レガシのリコールについて

平成17年2月14日

平成17年2月14日、富士重工業株式会社より、国土交通省にレガシのリコールを届け出いたしました。

改善箇所説明図

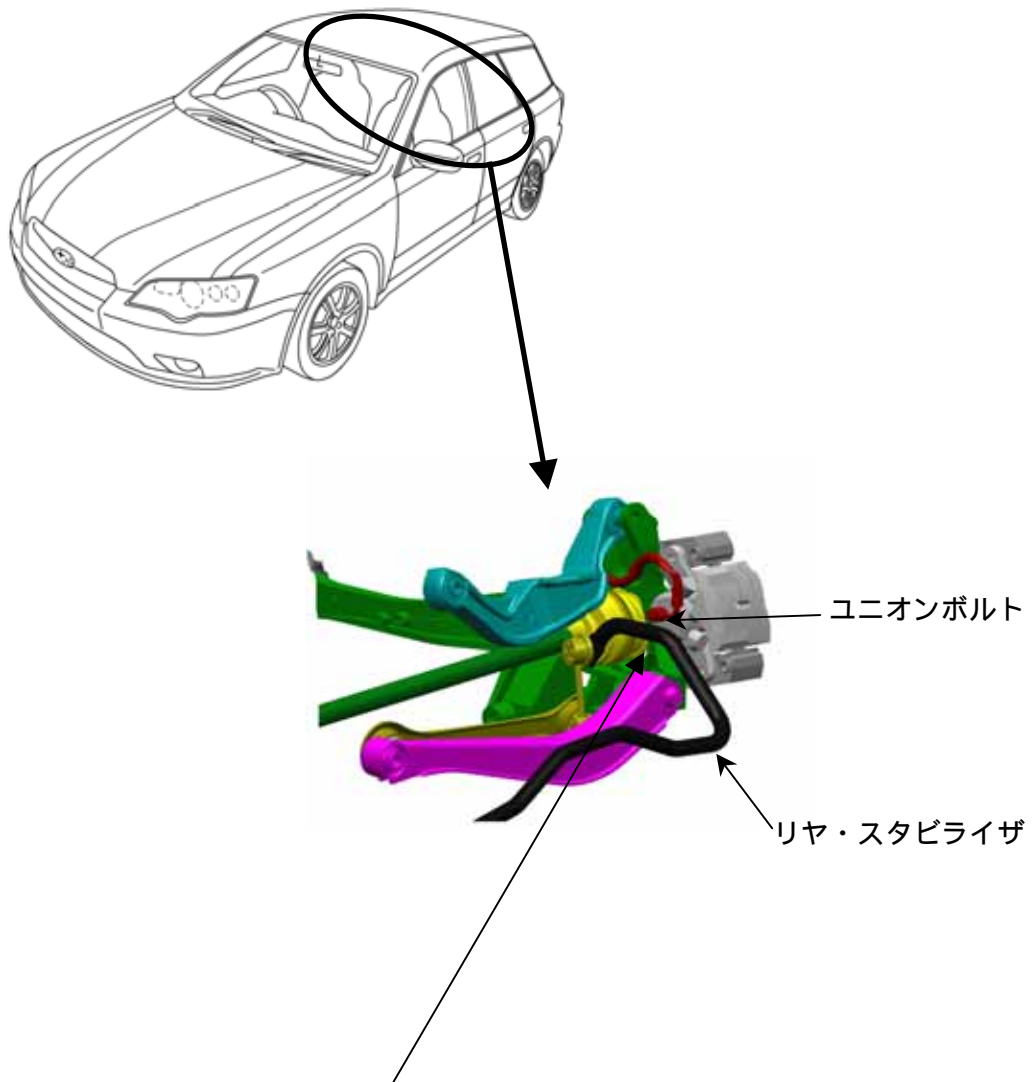
リアスタビライザの形状が不適切なため、当該スタビライザが水に濡れた状態で、車両が大きく揺れるような走行を行うと、当該スタビライザが横方向に動き、リアブレーキキャリアのユニオンボルトと接触することがある。そのため、当該ボルトが緩みブレーキ液が漏れ、制動力が低下するおそれがある。

全車両、ユニオンボルトの緩み及びブレーキ液の漏れを点検し、当該ボルトの緩みまたはブレーキ液の漏れがあるものは、当該ボルトを新品と交換する。また、リアスタビライザにストッパを追加する。

改善箇所説明図

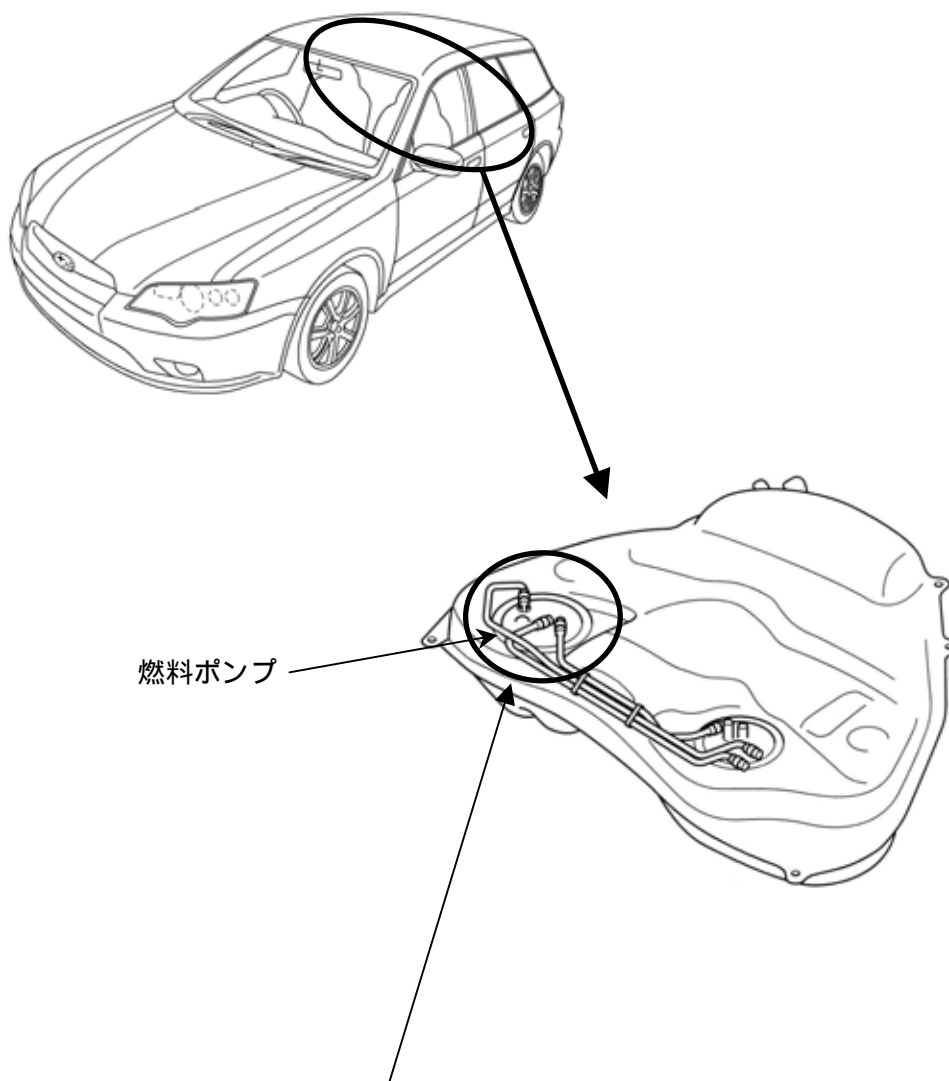
燃料タンクにおいて、燃料ポンプ取付け部のパッキンの組付けが不適切なため、当該取付け部のシール性が不足しているものがある。そのため、燃料タンクを満タンにした場合、当該取付け部より燃料が漏れるおそれがある。

全車両、パッキンを適切に組付けた燃料タンク一式と交換する。

燃料タンクを車体に取り付けているボルトに白ペイントを塗布す
